電源開発株式会社
大間原子力発電所

過去の地震及び最近の地震活動

平成16年6月
原子力発電安全審査課

図-11 気象庁地震カタログによる地震の震源鉛直分布 (1983年~2001年)

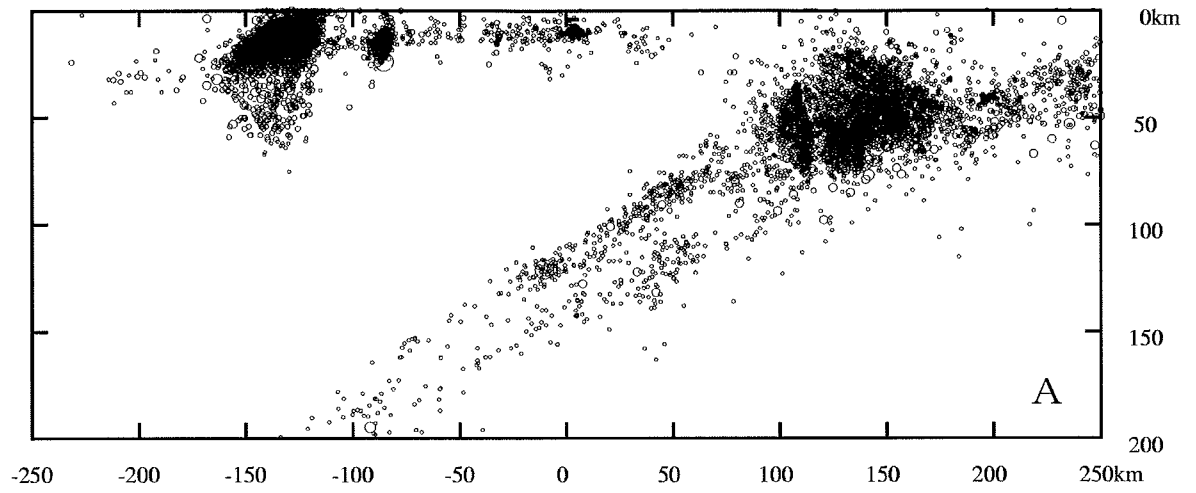
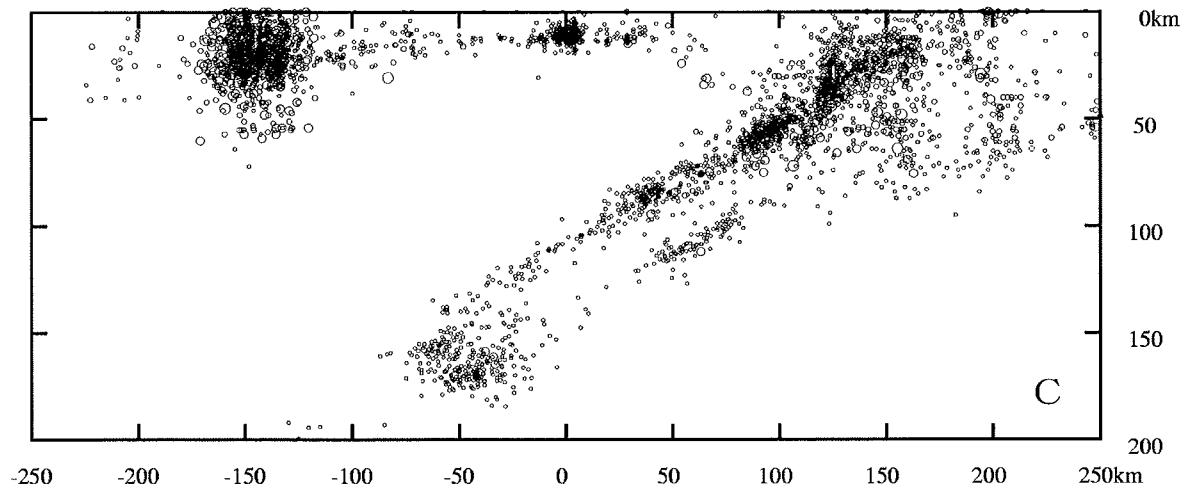
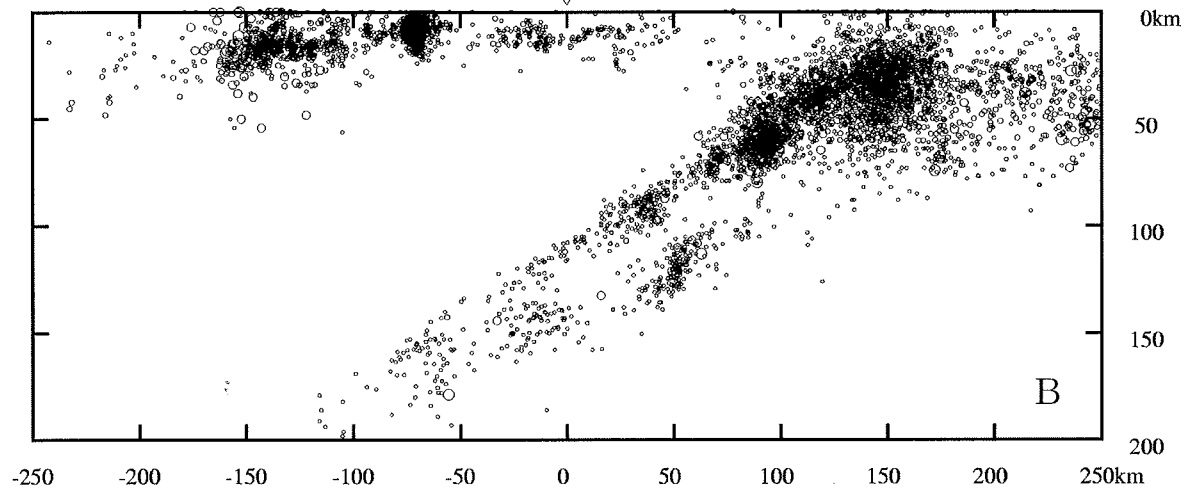
- (1) 震央分布図(図-10)によると、敷地の周辺では、太平洋側の海域で地震の発生頻度が高い。
- (2) 鉛直分布図(図-11)によると、太平洋側で発生する地震は、太平洋プレートの沈み込みに伴う地震が多く、陸に近づくにつれてその震源が深くなっている。
- (3) 上記太平洋プレートの沈み込みに伴う地震は、敷地の周辺では約100km以深で発生している(図-11, 図-12)。
- (4) 日本海側では1983年日本海中部地震及び1993年北海道南西沖地震の本震及び余震がみられる(図-10)。
